O/OP.Z-3.4341.5.12.2022.2.DS

Odpowiadając na wniosek Gminy Kluczbork, ul. Katowicka 1, 46-200 Kluczbork, z 17 sierpnia 2022 r. (data wpływu wniosku do tut. Oddziału 18.08.2022 r., data wpływu uzupełnienia 01.09.2022 r.), działającej przez pełnomocnika Pana Piotra Zawadzkiego, w sprawie wydania opinii oraz warunków do projektowania i budowy sieci kanalizacji sanitarnej na działkach nr 197/3 i 249, stanowiących pas drogowy drogi krajowej nr **11** w miejscowości **Gotartów**, w związku z planowaną inwestycją pn. „*Budowa sieci kanalizacji sanitarnej w Kujakowicach Dolnych i Kujakowicach Górnych*”, Oddział w Opolu Generalnej Dyrekcji Dróg Krajowych i Autostrad opiniuje pozytywnie lokalizację ww. infrastruktury w pasie drogowym drogi krajowej, zgodnie z przedłożonym załącznikiem oraz określa następujące warunki:

Przebieg sieci kanalizacyjnej tłocznej
w miejscu skrzyżowania z DK11
Skala 1:500

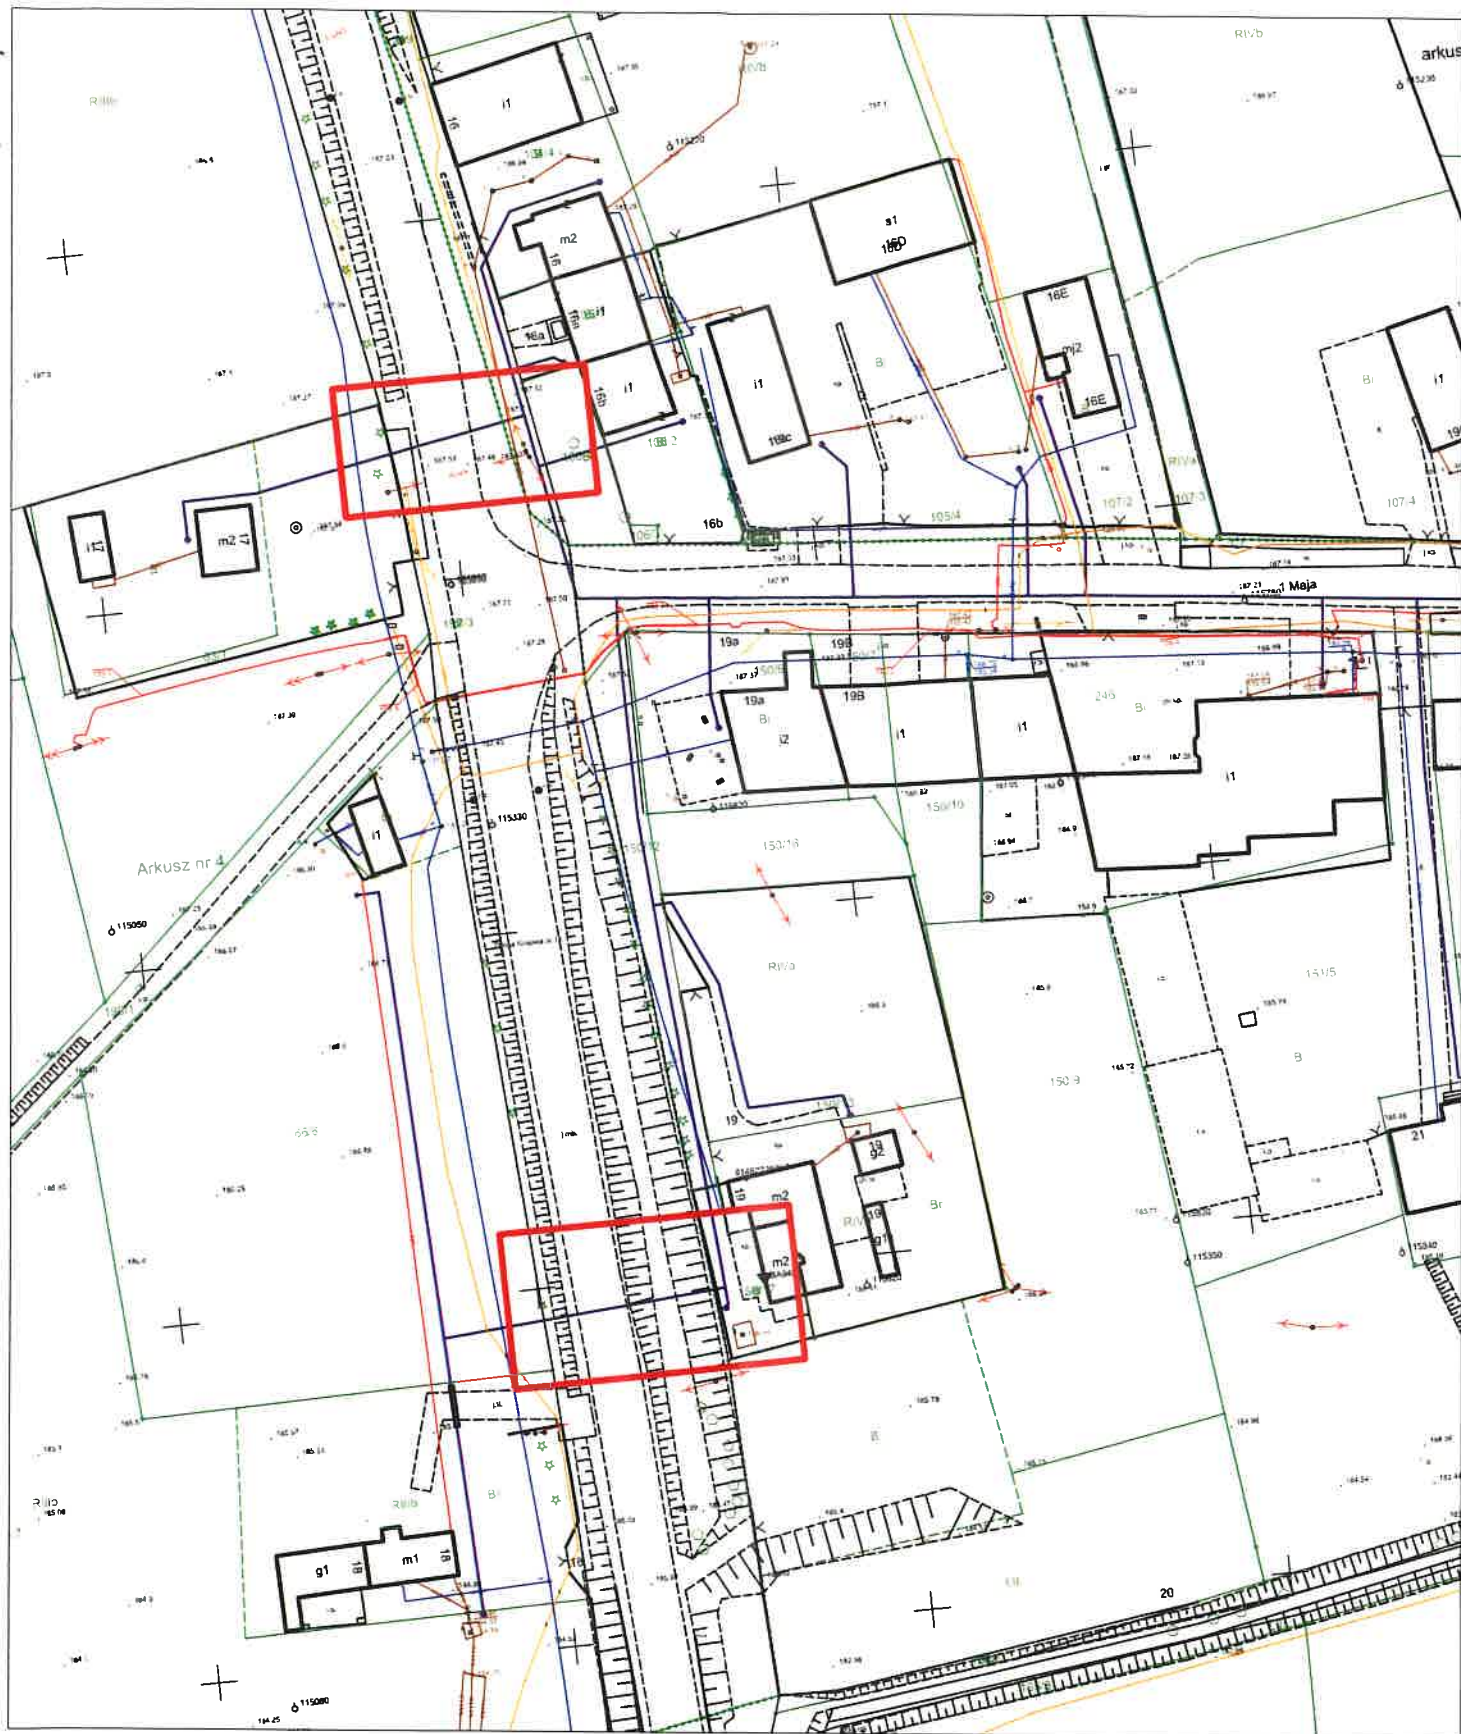
1. Zabudowę projektowanej kanalizacji wzdłuż i w poprzek drogi krajowej należy przewidzieć metodami bezwykopowymi np. za pomocą przecisku/przewiertu sterowanego, przecisku metodą zagęszczania gruntu (kreta pneumatycznego) lub przewiertu horyzontalnego, bez naruszenia struktury jezdni oraz istniejącej infrastruktury podziemnej.

2. Przejście projektowaną kanalizacją pod jezdniami należy zaprojektować na głębokości co najmniej 1,2m, mierząc od istniejącego poziomu jezdni do rzędnej góry rury osłonowej/przewodowej.

3. Komory przewiertowe należy zaprojektować poza granicą pasa drogowego drogi krajowej, z wyjątkiem komór przewiertowych:
 - a) na wlocie ulicy 1-go Maja, gdzie dopuszcza się lokalizację komory przewiertowej w jezdni wlotu (na rozgałęzieniu sieci). Dokumentacja projektowa powinna uwzględniać szczegółowy zakres odtworzenia konstrukcji jezdni, zgodnie z wytycznymi zawartymi w obowiązującym

katalogu typowych konstrukcji nawierzchni podatnych i półsztywnych, stanowiącym załącznik do zarządzenia nr 31 Generalnego Dyrektora Dróg Krajowych i Autostrad z dnia 16 czerwca 2014 r.

- b) na wysokości posesji nr 16b, gdzie dopuszcza się lokalizację komory przewiertowej w poboczu drogi.
- 4. Należy opracować szczegółowe przekroje przejścia projektowaną kanalizacją pod pasem drogowym drogi krajowej. Na przekrojach należy zaznaczyć istniejący poziom terenu, korpus drogowy, obrys komór przewiertowych, istniejącą infrastrukturę podziemną na skrzyżowaniach oraz zbliżeniach z projektowaną siecią oraz odległości pionowe projektowanej sieci od charakterystycznych elementów pasa drogowego.
